## 改善箇所説明図

### 基準不適合発生箇所

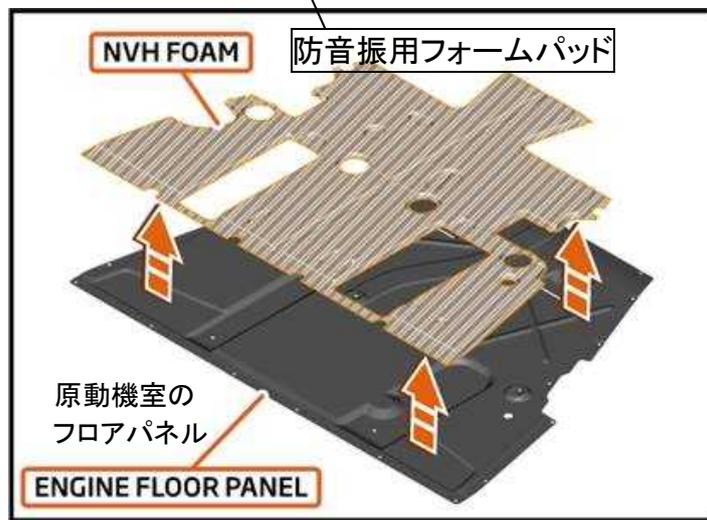
燃料タンク下側に配設された防音振用フォームパッドにおいて、吸湿検証が不十分なため、水が浸入すると長期間湿気を帯びたままになることがある。そのため、湿気が腐食性を帯びている場合、燃料タンクに腐食が発生し燃料が漏れて、最悪の場合、火災に至るおそれがある。

全車両、防音振用フォームパッドを取り外す。なお、燃料タンクを点検し腐食や燃料漏れ等が確認された場合は、燃料タンクを新品に交換する。
